Nábřeží řeky Svatky - Realizace protipovodňových opatření
města Brna – etapy VII a VIII (ORG 5344)

ZMĚNOVÝ LIST

ZL 62

- ZM 011 Mobilní hrazení Táborského nábřeží, ul. Uhelná

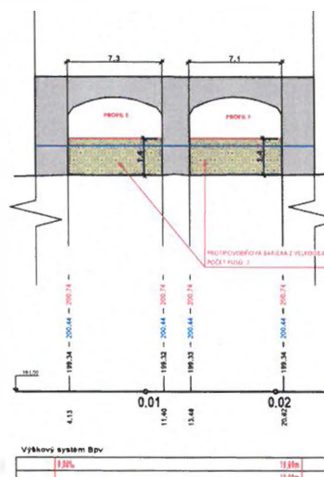
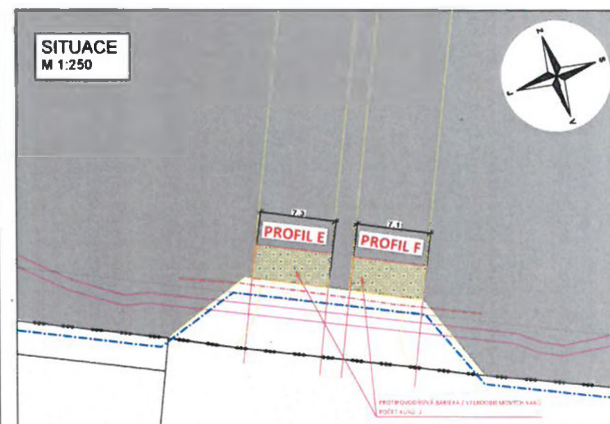
Původní svah koryta od nově navržené stezky byl navržen ve sklonu 1:2,5 s ohledem na potřebu navýšení terénu je nutné návrh svahu upravit na 1:1,5 od nově navržené stezky. Břehy koryta jsou opevněny do úrovně hladiny $Q_5 + 30$ cm, toto opevnění kamennou zdí tloušťky 0,6 m bude upraveno dle změny sklonu svahů. Výška nivelety terénu je nově navržena převýšena 0,3 m nad hladinu Q_{100N} .

V rámci stavby je navrženo kontejnerové stání o rozměrech 1,1 x 4,6 m. Toto stání je navrženo jako náhrada za stávající kontejnerové stání. Stání je navrženo ze zámkové dlažby ohraničené obrubníkem.

Dále změna zahrnuje zvýšení nivelety nově navržené stezky na úroveň 0,3 m nad hladinu Q_{100N} . Zvýšení trénu bude plynule navázáno kolem kmenů stávajících dřevin tak, aby nedošlo navýšením terénu k přímému zasypání a zhoršení podmínek pro růst.

REZÝ ÚPRAVOU NIVELETY TERÉNU
M 1:200/100
1:100/100

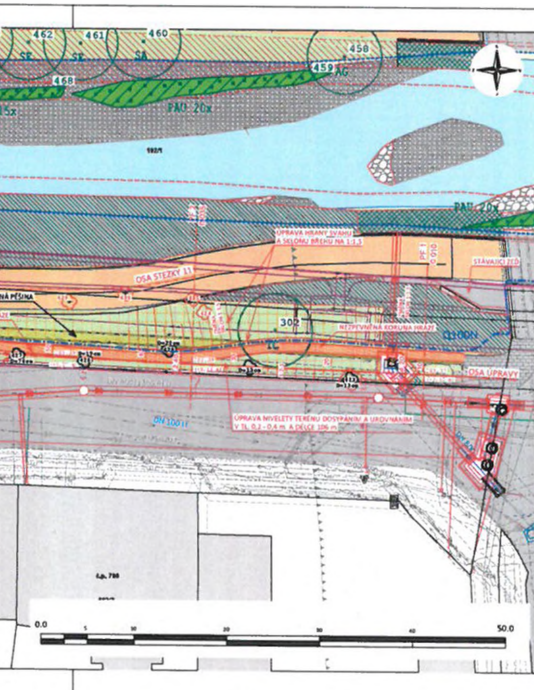
PO ZBUDOVANÍ NAVAŽUJÍCÍCH PROTIPŮVODŇOVÝCH OPATŘENÍ NÍŽE PO TOKU
JŽ NEBUDE TOTO MOBILNÍ KRAZENÍ NUTNÉ.

PROJEKTANT PŘEDPOKLÁDÁ NUTNOST ZAHRAŽENÍ PLOCHY 63 02 M² A OBJEM 216 M³ VODY
HRAZENÍ BUDE PROVEDENO POMOCÍ VELKOOBJEMOVÝCH VAKŮ
MOŽNÍ VÝROBCI VAKŮ: NAPŘ. RUBENA
PŘÍPADNÉ ZAHRAŽOVÉ VODY BUDOU ODČERPÁVÁNY MOBILNÍMI ČERPADKY ZPĚT DO ŘEKY
